INFORME DE VISITA DE CONTROL
N° 13380-2021-CG/SADEN-SVC

**“CREACIÓN DE LA TROCHA CARROZABLE AUQUIMARCA
A CHINCHE DEL CENTRO POBLADO AUQUIMARCA,
DISTRITO DE PAUCARTAMBO – PASCO – PASCO”**

LIMA, 22 DE JULIO DE 2021

Imagen n.º 3
Plano de la sección tipo de la carretera “STP-01”

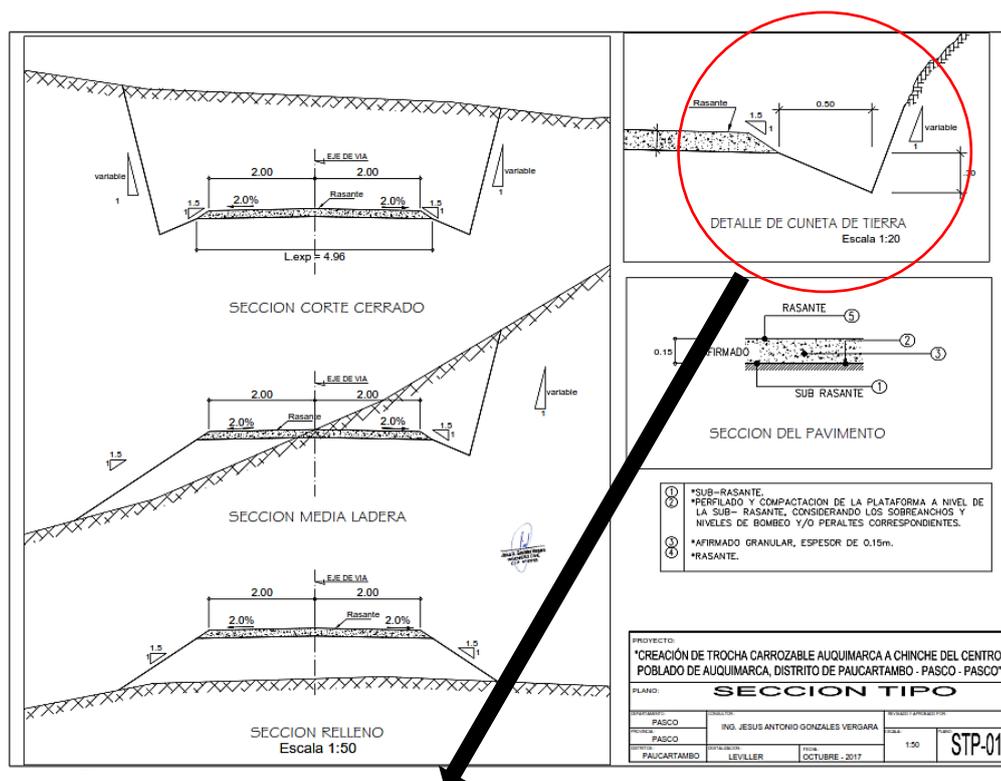
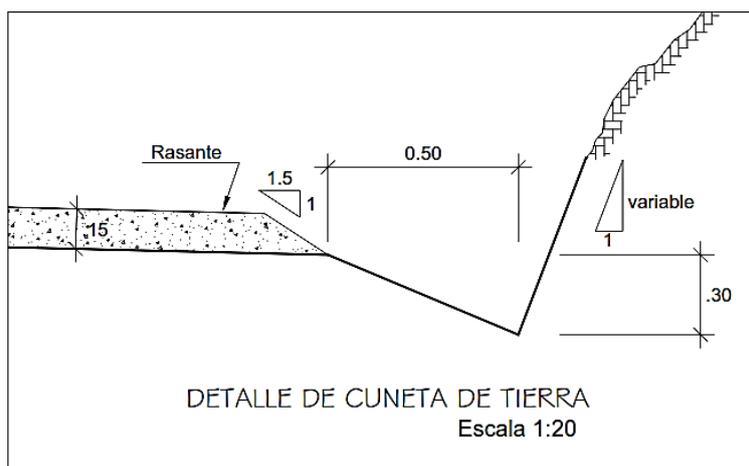
Descripción: De la progresiva 10+820 km al 10+870 km se observa deficiente conformación de cunetas, toda vez que, no cuenta con la sección hidráulica adecuada contemplada en el expediente técnico de la obra.
Fuente: Acta de verificación de ejecución de servicio n.º 001-2020-CG/SADEN-VC-MDP de 15 de junio de 2021.

Descripción: De la progresiva 06+450 km al 06+500 km existe colmatación de cunetas por presencia de rocas y sedimentación de material producto de los derrumbes del talud en dicha zona.
Fuente: Acta de verificación de ejecución de servicio n.º 001-2020-CG/SADEN-VC-MDP de 15 de junio de 2021.

Descripción: En el plano se detalla que la sección de la cuneta típica conformada en tierra debe tener aproximadamente 0.50 m de ancho y 0.30 m de alto, sección que no se evidencia en las progresivas descritas en las imágenes n.º 01 y 02.

Imagen n.º 6
Plano de detalle de alcantarilla TMC $\phi=48$ ” “AL-02”

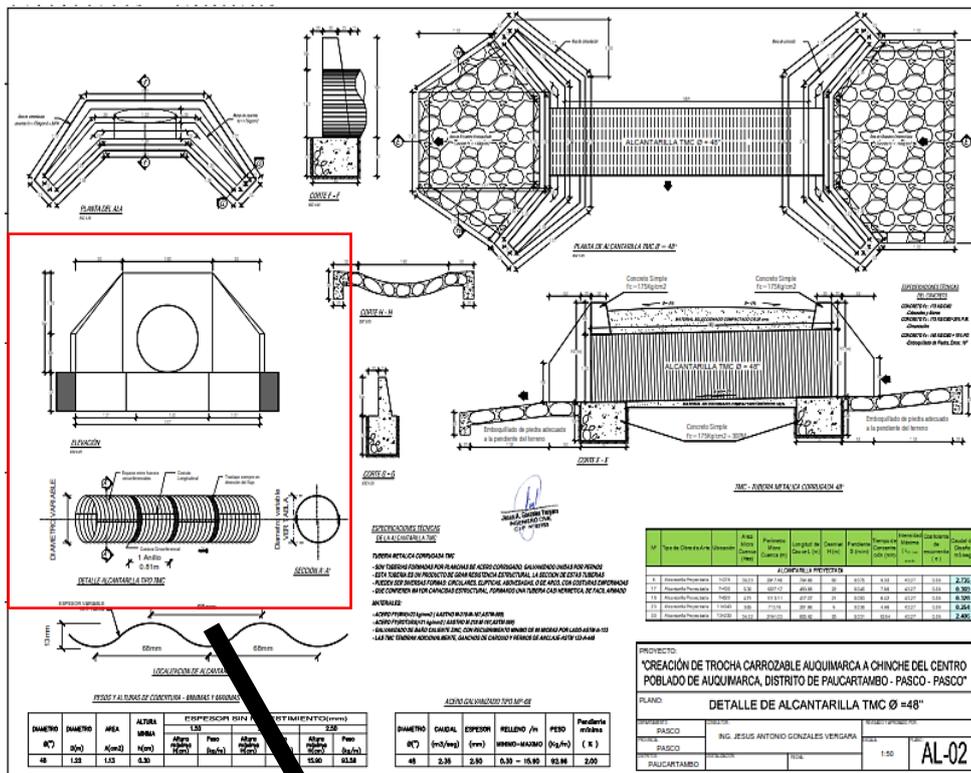
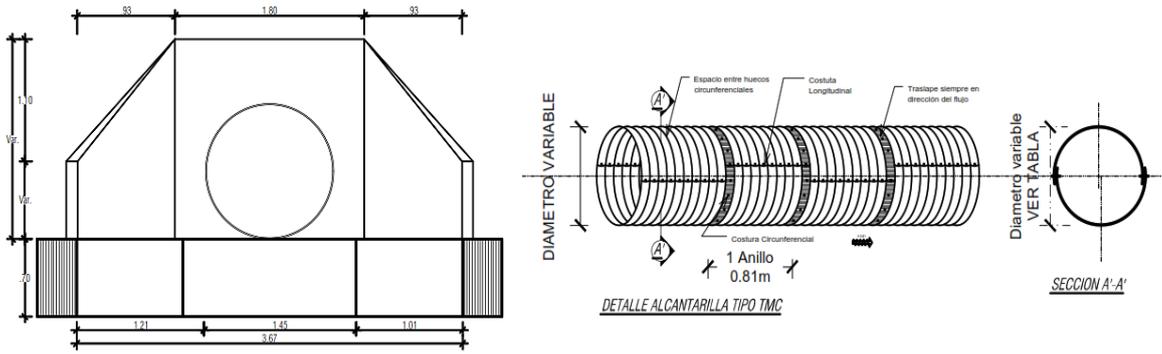
Descripción: En la progresiva 10+615 km la alcantarilla TMC de ϕ 48" presenta colmatación parcial de su sección transversal por sedimentación de lodos y material proveniente del deslizamiento del talud adyacente.
Fuente: Acta de verificación de ejecución de servicio n.º 001-2020-CG/SADEN-VC-MDP de 15 de junio de 2021.

Descripción: En la progresiva 06+390 km la alcantarilla TMC de ϕ 36" presenta colmatación total de su sección transversal por sedimentación de lodos y material proveniente del deslizamiento del talud adyacente.
Fuente: Acta de verificación de ejecución de servicio n.º 001-2020-CG/SADEN-VC-MDP de 15 de junio de 2021.

Descripción: En el plano se detalla la sección hidráulica que deben tener las alcantarillas tipo TMC, sección que no se evidencia en las progresivas descritas en las imágenes n.º 04 y 05.

Imágenes n.ºs 7 y 8
Deficiencias técnicas en la señal preventiva de la progresiva 10+980 km

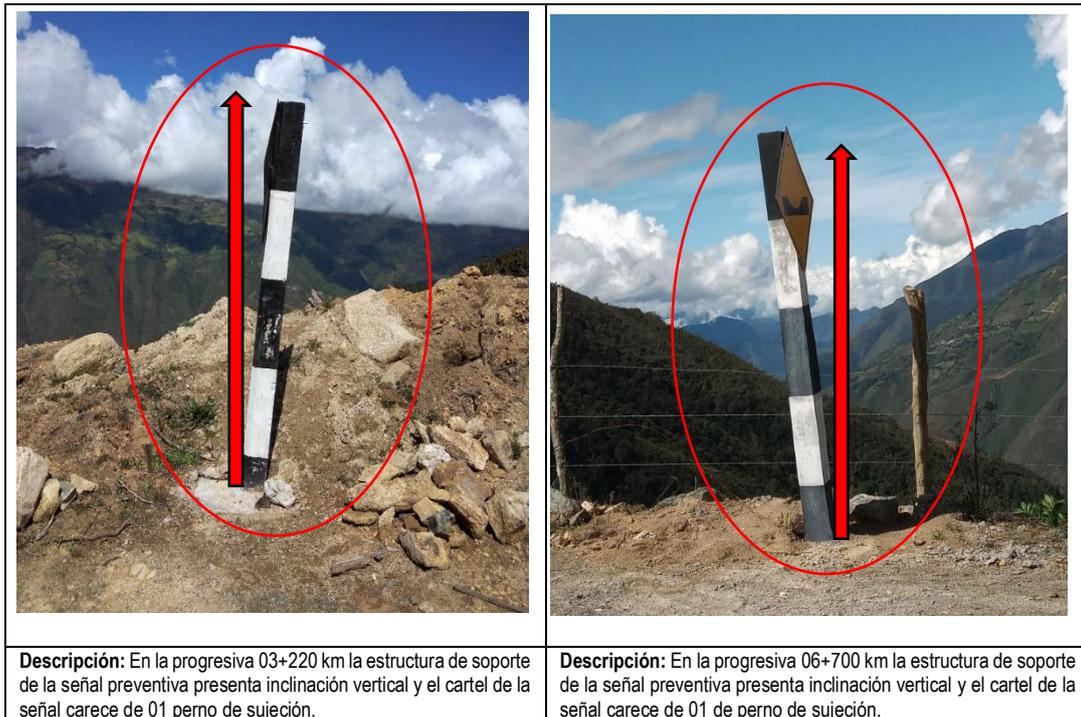
<p>Descripción: En la progresiva 10+980 km la señal preventiva presenta inestabilidad por riesgo de volteo, toda vez que, presenta cimentación superficial.</p>	<p>Descripción: En la progresiva 10+980 km se visualiza una abertura de 4 cm entre el cartel de la señal y el poste de soporte, la razón es que no presenta un perno de anclaje para sujetar adecuadamente la señal, lo cual genera el riesgo de desprendimiento de la señal por acciones laterales de viento.</p>

Imagen n.º 14
Plano de detalles de las señales preventivas y reglamentarias “SÑ-01”

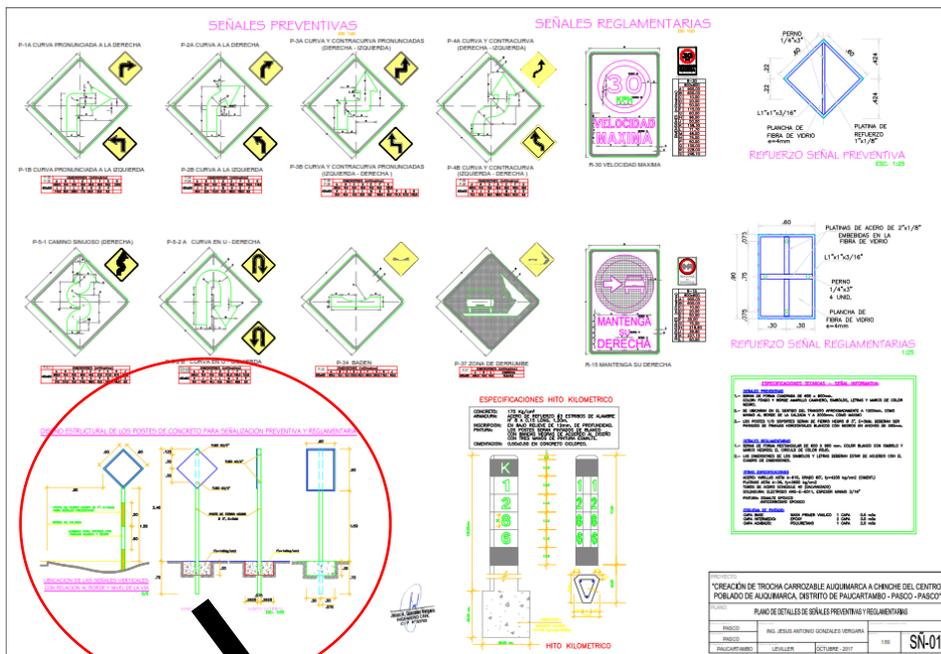
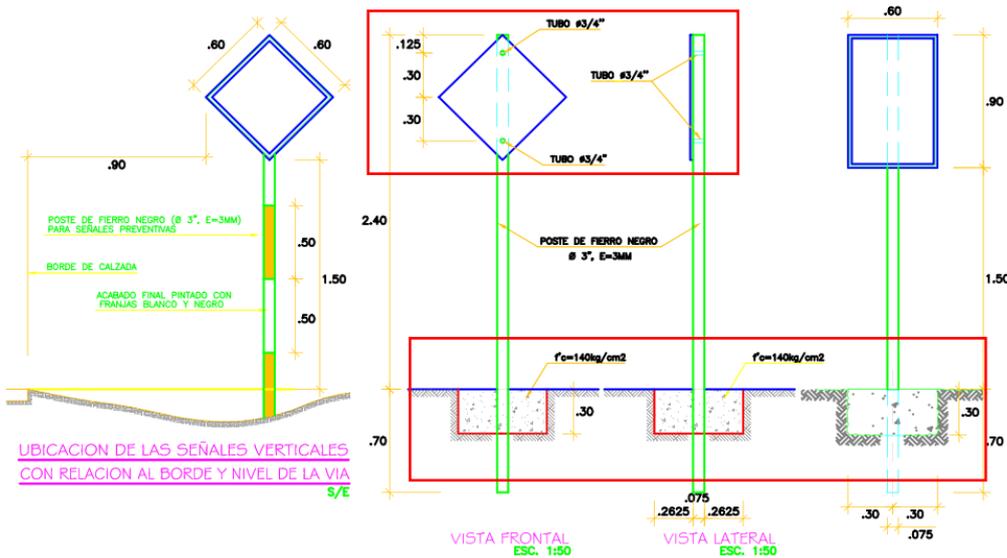
- 1) Se detalla en el presente plano que el cartel de la señal preventiva debe contener 02 sujetadores para anclar adecuadamente al poste de soporte de concreto simple.
- 2) En el detalle del plano la cimentación de la señal preventiva presenta una profundidad de desplante (Df) de 0.30 m, es decir, el fondo del nivel de la cimentación debe estar 0.30 m por debajo del nivel de terreno natural.
- 3) Se detalla en el plano que el soporte de la señal debe presentar una verticalidad a 90° respecto a la cara superior de la cimentación (nivel de cimentación).

Imagen n.º 20
Plano de la sección tipo de la carretera “STP-01”

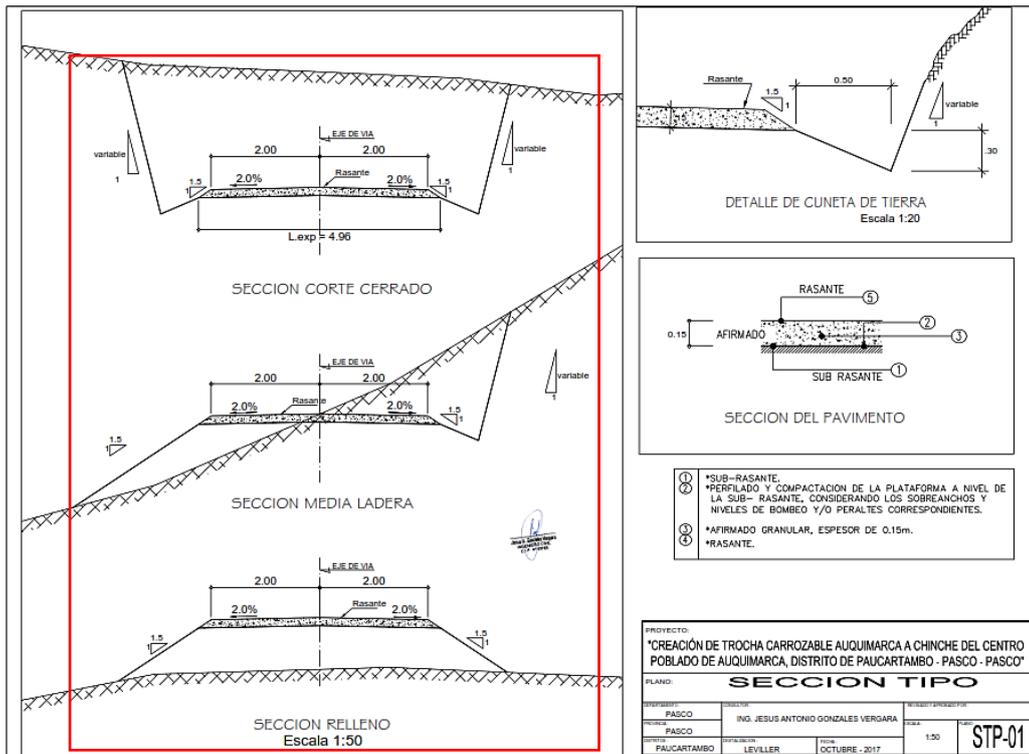
Descripción: En el plano se detalla la sección típica de la vía, dicha sección presenta una superficie de rodadura uniforme, detalle que no se evidencia en las progresivas descritas en las imágenes n.º 17, 18 y 19.

Imagen n.º 23
Plano de detalle de badén de concreto simple "BD-01"

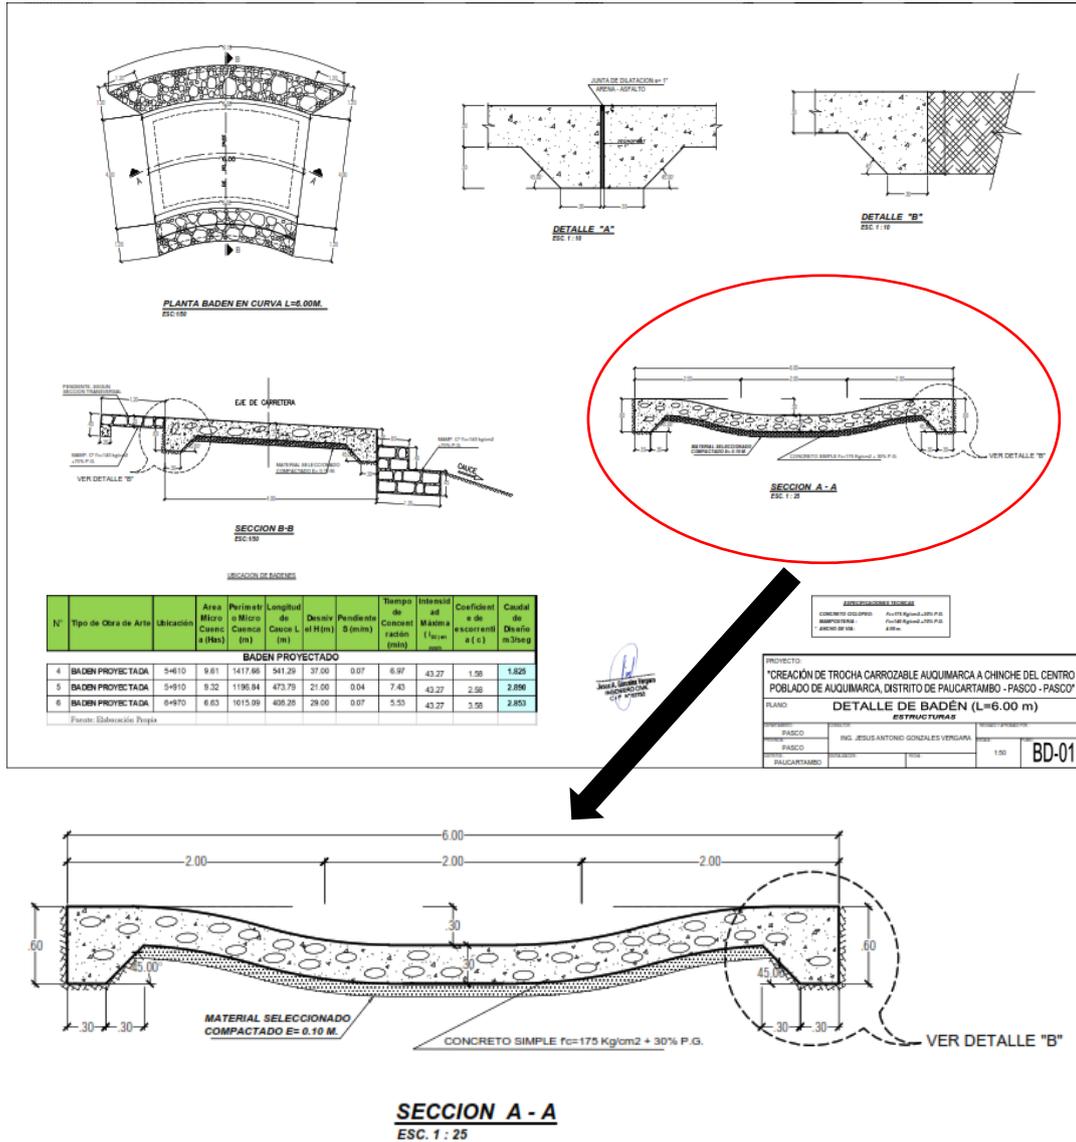
Descripción: En el plano se detalla la sección de la losa de concreto simple de los badenes con espesor de 0.30 m, asimismo, dicho elemento no debe presentar rotura o daños estructurales prematuros como se evidencian en las imágenes n.º 21 y 22.
Fuente: Expediente técnico de la obra "Creación de la trocha carrozable Auquimarca a Chinche del Centro Poblado Auquimarca, distrito de Paucartambo – Pasco – Pasco, aprobado mediante Resolución Gerencial n.º 170-2018-GM/MDP de 6 de junio de 2018.

Imagen n.º 26
Plano de detalles de las señales informativas e hitos kilométricos “SÑ-02”

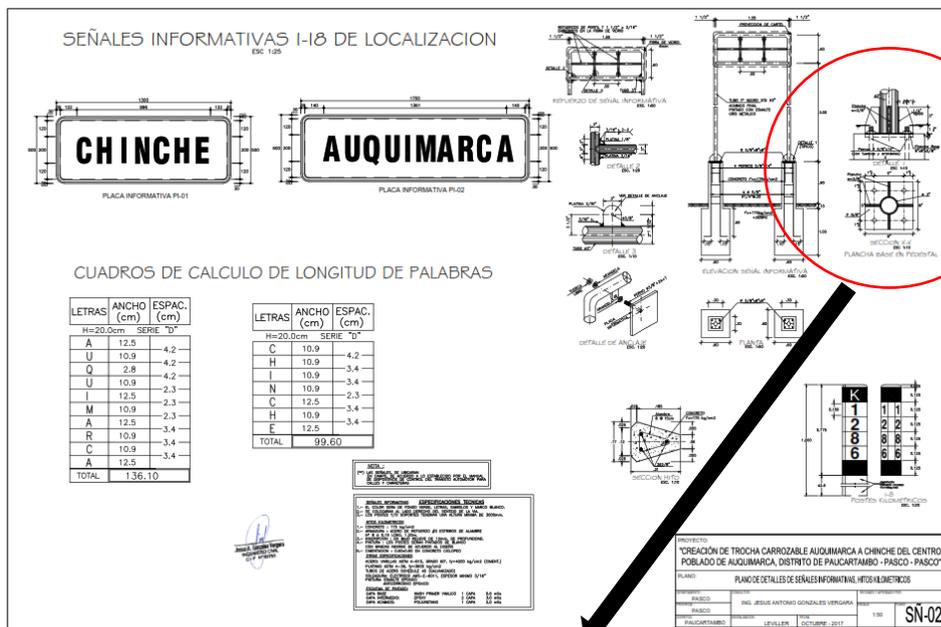
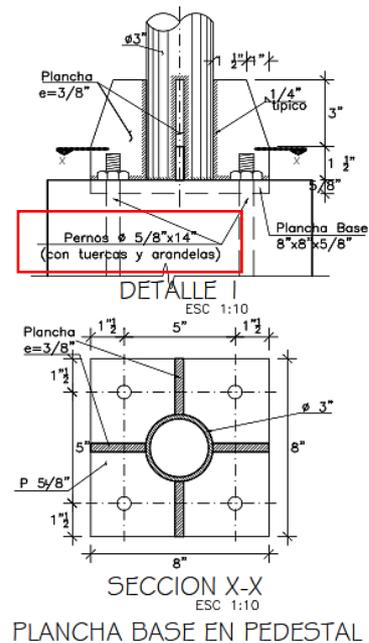
En la progresiva 09+490 km se evidencia la señal informativa presenta deficiencias técnicas, pues los pernos de anclaje de la conexión placa base y pedestal de apoyo carecen de tuercas y arandelas según lo indicado en la lámina SÑ-02 "Plano de detalles de señales informativas, hitos kilométricos" de los planos del Expediente Técnico, lo cual genera el riesgo de desprendimiento de la placa base con los postes metálicos. Asimismo, el pedestal de apoyo presenta un pequeño desprendimiento de concreto en la parte superior. Al respecto, dicha situación evidenciada en las siguientes imágenes no estaría acorde a las especificaciones técnicas y a los planos del expediente técnico de la obra.

Descripción: En el plano se detalla que la conexión plancha base con el pedestal de apoyo presenta 04 pernos de anclaje de 5/8" x14" y estos deben tener sus respectivas tuercas y arandelas de sujeción.

Surco de erosión horizontal en la superficie del afirmado de la calzada

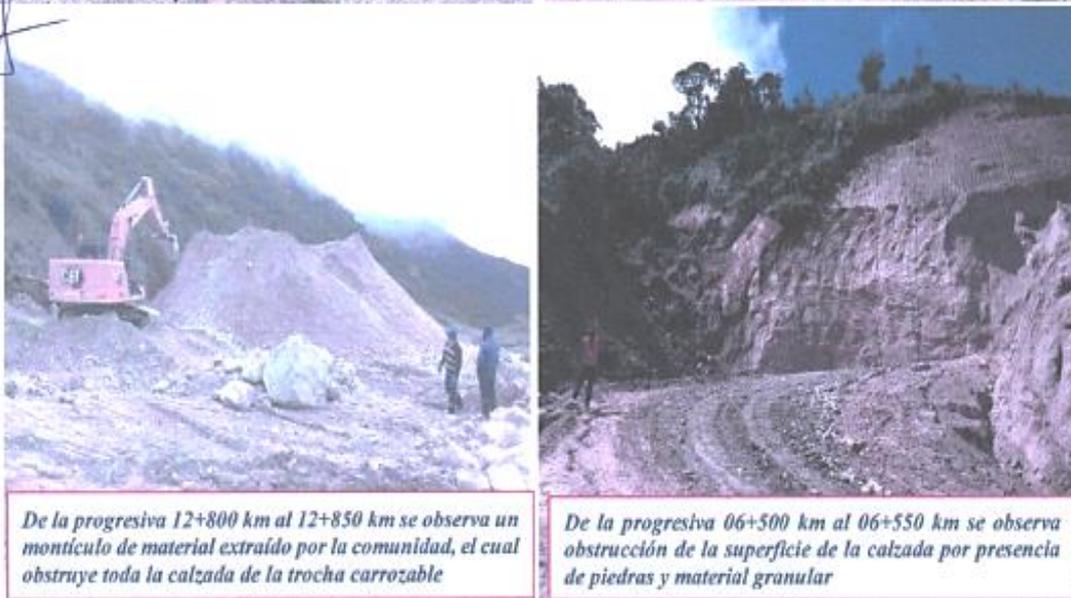
De la progresiva 12+944.25 km al 12+972.25 km se visualiza un surco de erosión en la calzada de 28 ml de largo, 0.10 m de ancho y 0.04 m de profundidad
